# 指数追加のご案内

2024. 6 株式会社自研センター

\*No.J-940 トヨタ アルファード (AGH40W、AGH45W、AAHH40W、AAHH45W 系) 2023 年 8 月を  
下記の通り追加いたします。

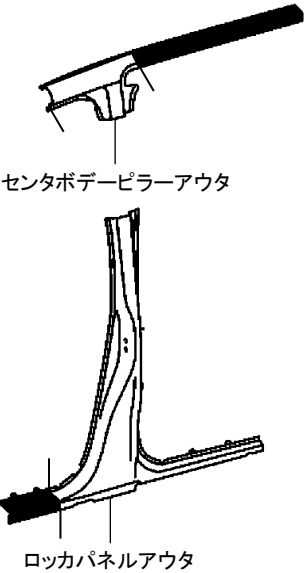
P.64 MEMO ページ

指数が追加設定されましたので、該当ページを差し込み願います。

| B230                                                                                                                                                                          |                                                                                                                                                                                                                               |
| (1)片側センタピラー取替                                                                                                                                                                 |                                                                                                                                                                                                                               |
| 13. 40                                                                                                                                                                        | 取外し状態                                                                                                                                                                                                                         |
|                                                                                                                                                                               | <div><div><div>・フェンダパネルマッドガード</div><div>・ボデーロックパネルモールディング Assy</div><div>・ロックパネルモールディングリヤ</div><div>・フォワードレコグニションカバーNo.1</div></div><div><div>・ルーフヘッドライニングトリムサブ Assy</div><div>・フロントシート</div><div>・両側サードシート</div></div></div> |
|                                                                                                                                                                               | (含)作業および部品                                                                                                                                                                                                                    |
| <div><div><div>・センタボデーピラーアウタ取替</div><div>・センタボデーピラーサブ Assy取替</div><div>・スライドドアウエザストリップNo.1脱着</div></div><div><div>・フロントドアオープニングトリムウエザストリップ脱着</div><div>・付属品</div></div></div> |                                                                                                                                                                                                                               |
| <div><div>・センタピラー 上部および下部 (ロックパネル部) でのカット作業</div><div>・[除]センタボデーピラーラインホースサブ Assyロー</div></div>                                                                                |                                                                                                                                                                                                                               |

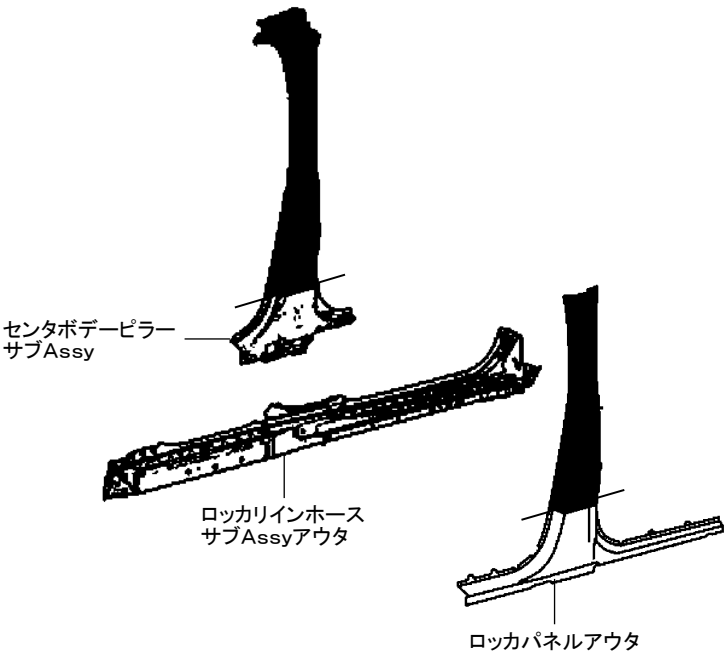
P.66 MEMO ページ

指数が追加設定されましたので、該当ページを差し込み願います。

| B240                           |                                                                                                                                                                                                                                                                                                                                                                                                                                                                                                                                                                                                                                                                                                                                                                                                                                                          |
| (1) 片側ロッカパネルアウタ(センタピラー関係あり) 取替 |                                                                                                                                                                                                                                                                                                                                                                                                                                                                                                                                                                                                                                                                                                                                                                                                                                                          |
| 9. 10                          | 取外し状態                                                                                                                                                                                                                                                                                                                                                                                                                                                                                                                                                                                                                                                                                                                                                                                                                                                    |
|                                | <div>・フロントバンパカバー</div> <div>・ラジエータグリルサブ Assy</div> <div>・ヘッドランプ Assy</div> <div>・フードサブ Assy</div> <div>・フードヒンジ Assy</div> <div>・カウルトップベンチレータールーバサブ Assy</div> <div>・ウインドシールドワイパモータ Assy およびウインドシールドワイパリンク Assy</div> <div>・カウルトップパネルサブ Assy アウタ</div> <div>・フェンダサブ Assy フロント</div> <div>・ウインドシールドアウトサイドモールディングロワー</div> <div>・フェンダパネルマッドガード</div> <div>・ボデーロッカパネルモールディング Assy</div> <div>・ロッカパネルモールディングリヤ</div> <div>・カウルトップサイドパネルサブ Assy</div> <div>・バックサイドパネル</div> <div>・フロントピラー</div> <div>・サイドパネルサブ Assy アウタ</div> <div>・フロントドアパネルサブ Assy</div> <div>・スライドドアサブ Assy</div> <div>・クォータパネル前部</div> <div>・フロントシート</div> <div>・サードシート</div> <div>・フロントサイドフィックスウインドウ Assy</div> <div>・ステアリングコラム Assy</div> <div>・インストルメントパネルセーフティパッド Assy</div> <div>・インストルメントパネルラインホースメント Assy</div> <div>・コンソールボックス Assy</div> <div>・コンソールボックスマウンティングブラケットサブ Assy</div> |
|                                | (含) 作業および部品                                                                                                                                                                                                                                                                                                                                                                                                                                                                                                                                                                                                                                                                                                                                                                                                                                              |
|                                | <div>・センタボデーピラーサブ Assy 下部取替</div> <div>・ロッカリインホースサブ Assy アウタ取替</div> <div>・センタピラーガーニッシュロワー脱着</div> <div>・ピラーアシストグリップ Assy 脱着</div> <div>・付属品</div>                                                                                                                                                                                                                                                                                                                                                                                                                                                                                                                                                                                                                                                                                                       |
| ・ロッカパネル前後端部およびセンタピラー下部でのカット作業  |                                                                                                                                                                                                                                                                                                                                                                                                                                                                                                                                                                                                                                                                                                                                                                                                                                                          |

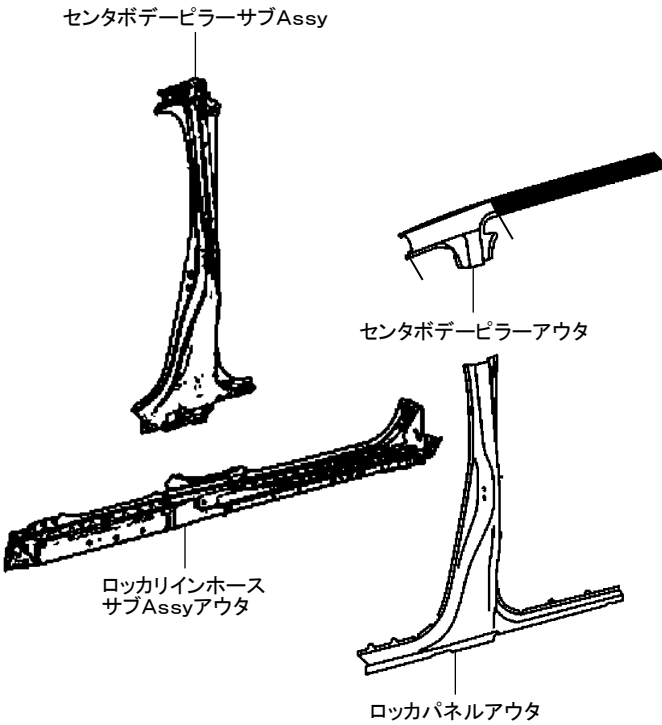
P.68 MEMO ページ

指数が追加設定されましたので、該当ページを差し込み願います。

| B250                           |                                                                                                                                                                                                                                                                                                                                                                                                                                                                                                                                                                                                                                                                                                                                                                                                                                                                                                                               |
| (1) 片側センタピラー、片側ロッカパネルアウタ取替     |                                                                                                                                                                                                                                                                                                                                                                                                                                                                                                                                                                                                                                                                                                                                                                                                                                                                                                                               |
| 16. 90                         | 取外し状態                                                                                                                                                                                                                                                                                                                                                                                                                                                                                                                                                                                                                                                                                                                                                                                                                                                                                                                         |
|                                | <div>・フロントバンパカバー</div> <div>・ラジエータグリルサブ Assy</div> <div>・ヘッドランプ Assy</div> <div>・フードサブ Assy</div> <div>・フードヒンジ Assy</div> <div>・カウルトップベンチレータールーバサブ Assy</div> <div>・ウインドシールドワイパモータ Assy およびウインドシールドワイパリンク Assy</div> <div>・カウルトップパネルサブ Assy アウタ</div> <div>・フェンダサブ Assy フロント</div> <div>・ウインドシールドアウトサイドモールディングロワー</div> <div>・フェンダパネルマッドガード</div> <div>・ボデーロッカパネルモールディング Assy</div> <div>・ロッカパネルモールディングリヤ</div> <div>・カウルトップサイドパネルサブ Assy</div> <div>・バックサイドパネル</div> <div>・フロントピラー</div> <div>・サイドパネルサブ Assy アウタ</div> <div>・フロントドアパネルサブ Assy</div> <div>・スライドドアサブ Assy</div> <div>・クォータパネル前部</div> <div>・フォワードレコグニションカバー No.1</div> <div>・ルーフヘッドライニングトリムサブ Assy</div> <div>・フロントシート</div> <div>・両側サードシート</div> <div>・フロントサイドフィックスウインドウ Assy</div> <div>・ステアリングコラム Assy</div> <div>・インストルメントパネルセーフティパッド Assy</div> <div>・インストルメントパネルラインホースメント Assy</div> <div>・コンソールボックス Assy</div> <div>・コンソールボックスマウンティングブラケットサブ Assy</div> |
|                                | (含) 作業および部品                                                                                                                                                                                                                                                                                                                                                                                                                                                                                                                                                                                                                                                                                                                                                                                                                                                                                                                   |
|                                | <div>・センタボデーピラーアウタ取替</div> <div>・センタボデーピラーサブ Assy 取替</div> <div>・ロッカリインホースサブ Assy アウタ取替</div> <div>・付属品</div>                                                                                                                                                                                                                                                                                                                                                                                                                                                                                                                                                                                                                                                                                                                                                                                                                 |
| ・センタピラー 上部およびロッカパネル前後端部でのカット作業 |                                                                                                                                                                                                                                                                                                                                                                                                                                                                                                                                                                                                                                                                                                                                                                                                                                                                                                                               |
| ・[除]センタボデーピラーラインホースサブ Assy ロワー |                                                                                                                                                                                                                                                                                                                                                                                                                                                                                                                                                                                                                                                                                                                                                                                                                                                                                                                               |

P. 61 差替分

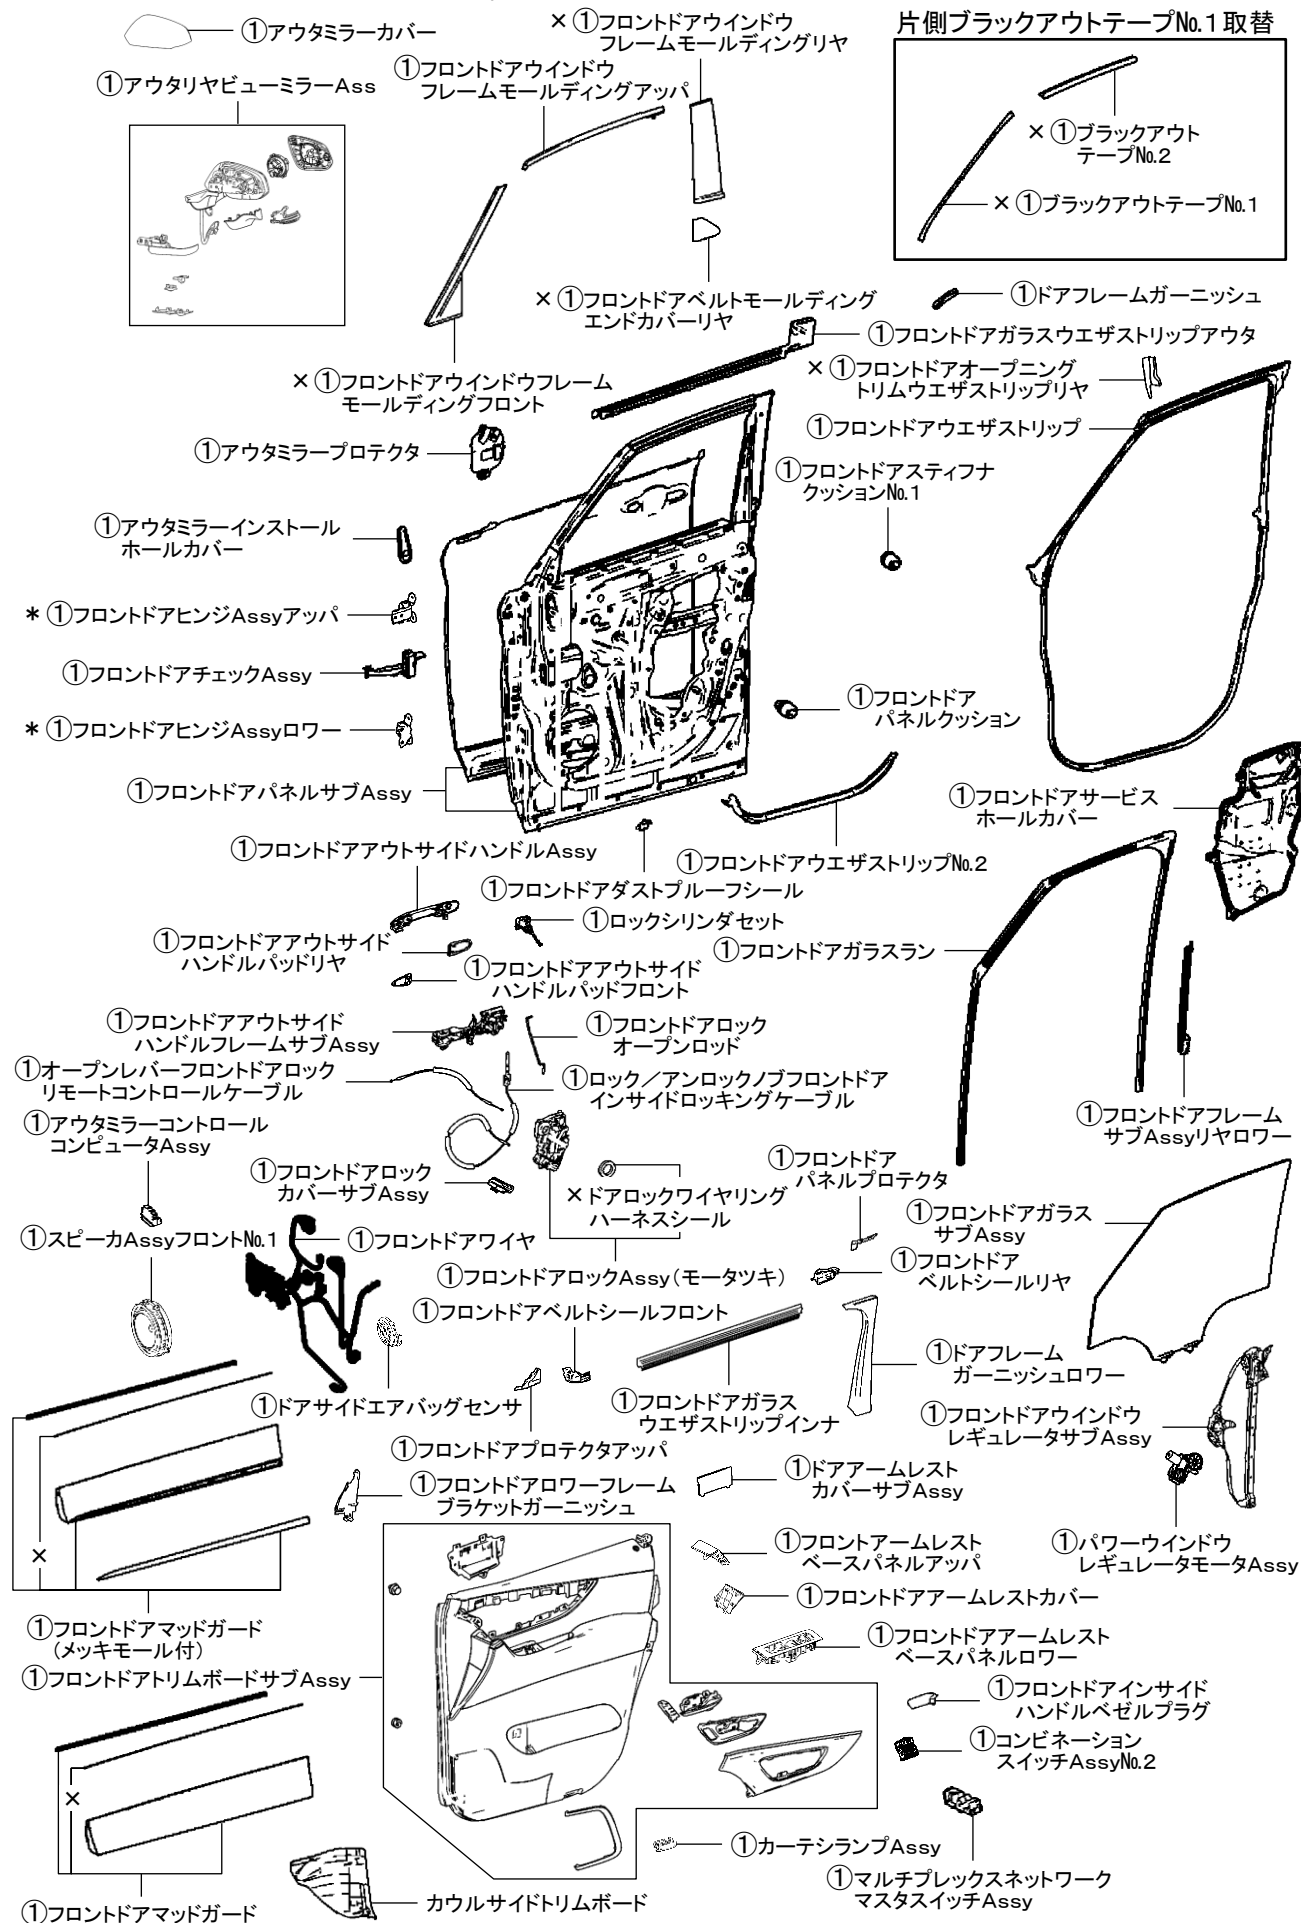
**P.61 B200、B210**

イラスト欄の部品名称の一部に誤りがあったため、該当ページを差替え願います。

P. 91 差替分

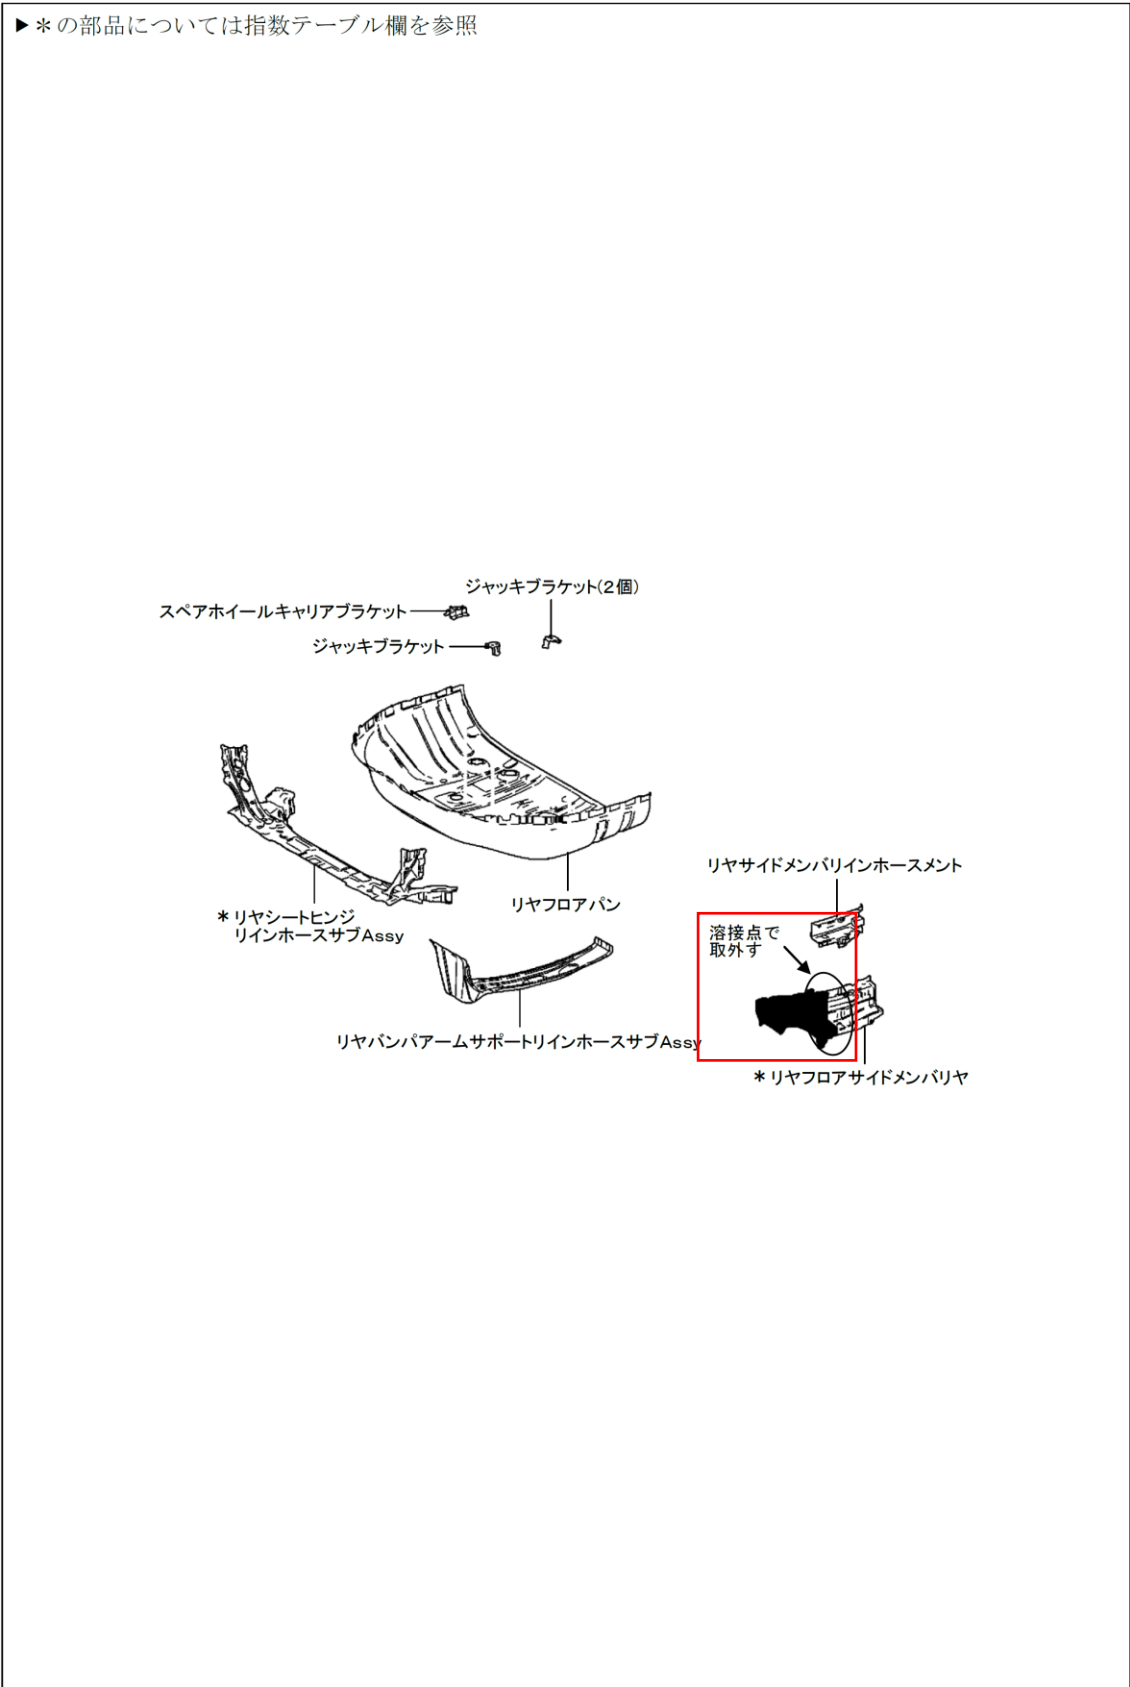
P.91 B342

イラスト欄の作業の表記に誤りがあったため、該当ページを差替え願います。
